**Forum mondial de l'harmonisation
des Règlements concernant les véhicules****Groupe de travail de l'éclairage et de la signalisation lumineuse****Quatre-vingt-troisième session**

**Règlement ONU n° 48 (Installation des dispositifs d'éclairage
et de signalisation lumineuse) : Propositions de nouvelles séries
d'amendements au Règlement ONU n° 48****Proposition révisée de nouvelle série [0x] d'amendements
au Règlement ONU n° 48****Communication du groupe de travail informel de la simplification
des Règlements relatifs à l'éclairage et à la signalisation lumineuse***

6.2.6.1.2 **Limites de l'inclinaison verticale de la ligne de coupure**

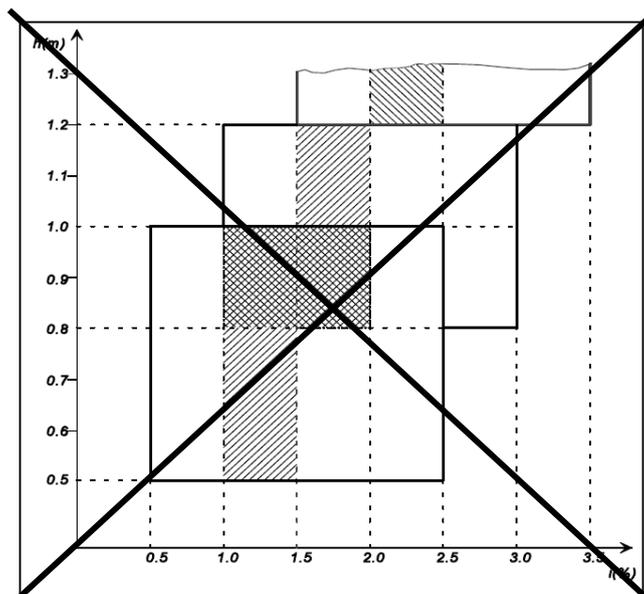
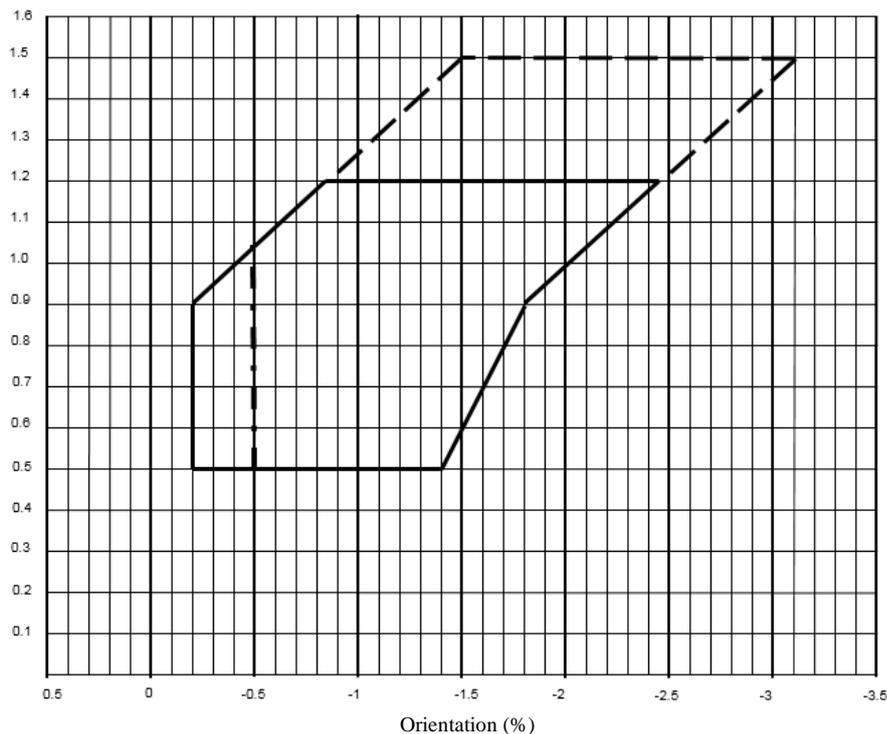
Selon la hauteur en mètres (h) du bord inférieur de la surface apparente dans la direction de l'axe de référence du faisceau de croisement, mesurée sur le véhicule à vide, l'inclinaison verticale de la ligne de coupure du faisceau de croisement, **à partir de la valeur initiale de l'inclinaison vers le bas définie par le constructeur conformément au paragraphe 6.2.6.1.1 ci-dessus, doit se situer, dans toutes les conditions statiques définies à l'annexe 5, dans les limites ci-après, l'orientation initiale ayant les valeurs suivantes dans toutes les conditions statiques de charge définies à l'annexe 5.**

$$\underline{h < 0,8}$$

~~Limites : entre -0,5 % et -2,5 %~~

~~Orientation initiale : entre -1,0 % et -1,5 %~~

$0,8 < h < 1,0$

Limites : entre -0,5 % et 2,5 %

Orientation initiale : entre -1,0 % et 1,5 %

Hauteur de montage h [m]	Limite supérieure d'inclinaison [%]	Limite inférieure d'inclinaison [%]
$0,5 \leq h \leq 0,9$	-0,20	-1,40 à -1,80*
$0,9 < h \leq 1,2$	-0,20 à -0,85*	-1,80 à -2,45*
$1,2 < h \leq 1,5^{**}$	-0,85 à -1,50*	-2,45 à -3,10*

Le diagramme ci-dessous illustre ces limites et valeurs d'orientation initiale.

Pour les véhicules de la catégorie N₃G (tout-terrain) si la hauteur des projecteurs est supérieure à 1 200 mm, les limites de l'inclinaison verticale de la ligne de coupure doivent être entre : -1,5 % et 3,5 %.

L'orientation initiale doit être entre : -2 % et 2,5 %.

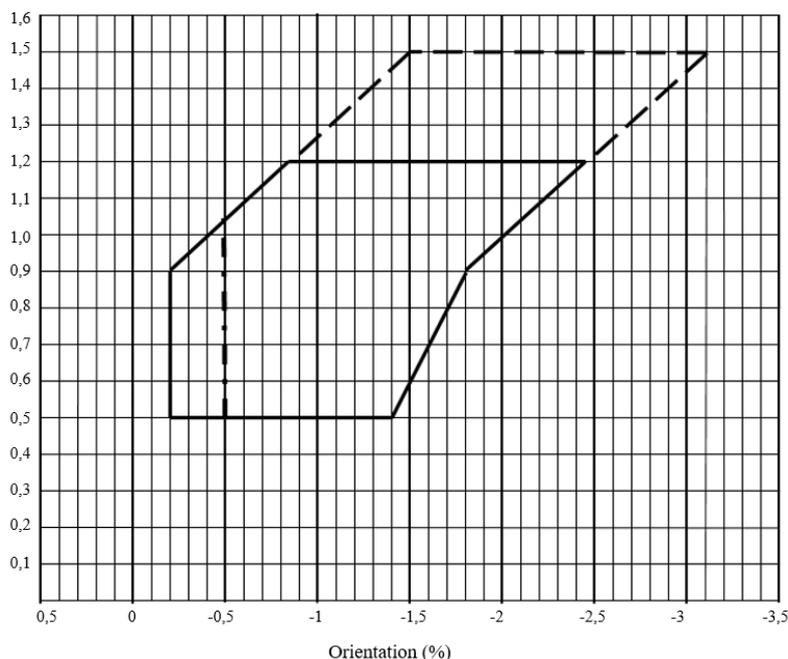
14. Le paragraphe 6.2.6.1.2, qui énonce les nouvelles prescriptions relatives aux limites de l'inclinaison verticale de la ligne de coupure, a été réorganisé de façon à le rendre plus lisible. Les valeurs de l'inclinaison verticale en fonction de la hauteur de montage sont présentées sous forme de tableau. Un nouveau diagramme illustrant ces prescriptions (avec l'orientation en pourcentage sur l'axe horizontal et la hauteur de montage des projecteurs en mètres sur l'axe vertical) a été ajouté.

15. Les explications des lignes du diagramme sont présentées ci-dessous.

16. La ligne verticale à gauche était initialement définie à 0 % et provenait de l'étude réalisée par le Groupe de travail « Bruxelles 1952 » à partir de l'étude de Klettwitz (document informel GRE-71-32). Toutefois, certaines Parties contractantes n'étaient pas d'accord pour que la ligne de coupure horizontale n'ait pas d'inclinaison vers le bas. À la soixante-dix-huitième session du GRE, les experts ont décidé de conserver la limite verticale précédente, qui était établie à -0,2 %.

17. La ligne inclinée de gauche (à partir de 0,9 m* de hauteur) a été calculée mathématiquement pour des projecteurs montés à 1,2 m de hauteur au maximum, en fonction de la position des yeux d'un conducteur arrivant en sens inverse (à une hauteur de 0,94 m), à une distance de 25 m et avec une orientation initiale de 1 % vers le bas. À l'aide de ce calcul, il est possible d'augmenter l'inclinaison proportionnellement à la hauteur de montage tout en garantissant que l'éblouissement reste sous contrôle ; en effet, la ligne de coupure demeurera toujours en dessous de 0,94 m à une distance de 25 m (document informel VGL-10-03, diapositive 13).

18. Par ailleurs, la ligne du côté gauche du diagramme a été prolongée au-delà de la hauteur de 1,2 m, jusqu'à 1,5 m, bien qu'aucun véhicule des catégories M₂, M₃, N₂ ou N₃ n'ait été soumis à des essais dans l'étude de Klettwitz, ce qui explique pourquoi la ligne est représentée en pointillés au-dessus de 1,2 m de hauteur.

19. Afin de prendre en compte tous les scénarios possibles pour un même type de véhicule (tolérances relatives à l'orientation, écart au niveau du châssis, stabilité de la ligne de coupure, écart au niveau des pneumatiques, réservoir plein ou vide, dispositif de réglage de la portée des projecteurs), il a été décidé d'utiliser une fourchette de 1,6 % (voir l'enquête de l'Organisation internationale des constructeurs d'automobiles (OICA), document informel VGL-10-10) pour fixer la limite du côté droit et le point (-1,8/0,9) à partir de la ligne décrite au paragraphe 16.

20. À partir de 0,9 m de hauteur, la fourchette de 1,6 % est appliquée pour tracer la ligne du côté droit du diagramme, jusqu'à une hauteur de 1,5 m.

21. À droite, en dessous de 0,9 m de hauteur, un compromis a été trouvé pour réduire progressivement la fourchette jusqu'à 1,4 % à 0,5 m de hauteur (ECE/TRANS/WP.29/GRE/81, par. 10, et annexe II).

22. La ligne pointillée verticale à -0,5 % permet de répondre aux préoccupations relatives au contrôle technique périodique, comme cela a déjà été expliqué au paragraphe 10.
